## ACTA No. 01

Socialización las observaciones al proyecto por parte de los ingenieros del MVCT y establecer el plan de trabajo a seguir denominado: CONSTRUCCIÓN DE REDES DE ALCANTARILLADO Y AMPLIACIÓN DE COBERTURA DEL SECTOR No. 4 DEL MUNICIPIO DE CERETÉ, DEPARTAMENTO DE CÓRDOBA ETAPA II, según el radicado 2020ER0066197.

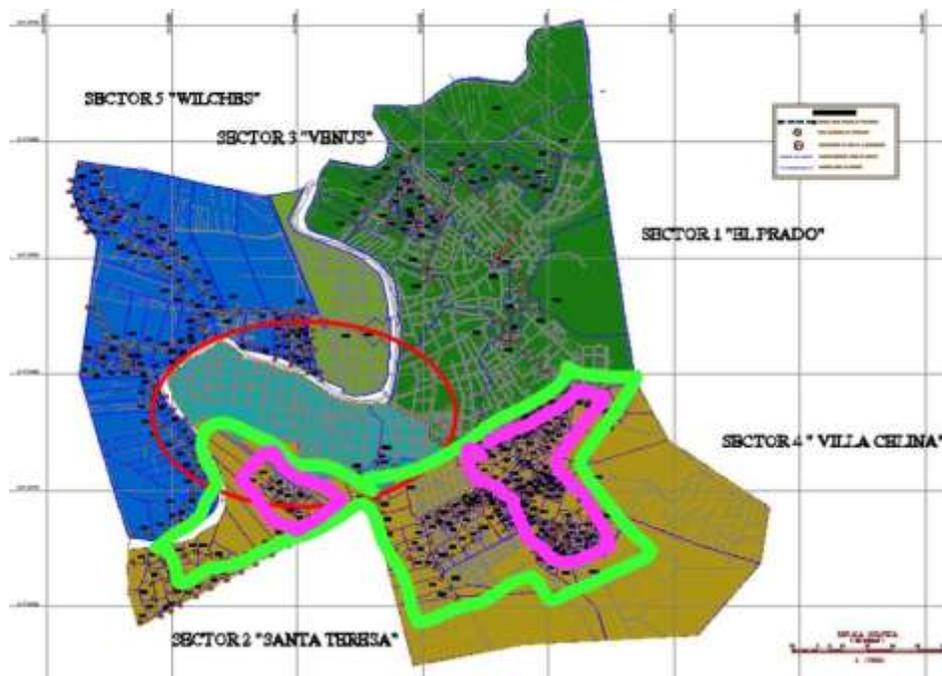
4. Se recomienda incluir en el informe solo los sondeos que correspondan al proyecto en cuestión. En este caso, de acuerdo con el sector 4 descrito por el Ingeniero evaluador (ver imagen al final de este documento), se toman los sondeos 6, 10, 11 y 12, (el sondeo 5 está en el sector 4 en zona que no será intervenida en este proyecto).

Presentar localización de los sondeos en plano con curvas de nivel e implantación del proyecto (tuberías con diámetros, profundidad de instalación, etc), estructuras existentes (vías, andenes, etc) y en formato CAD.
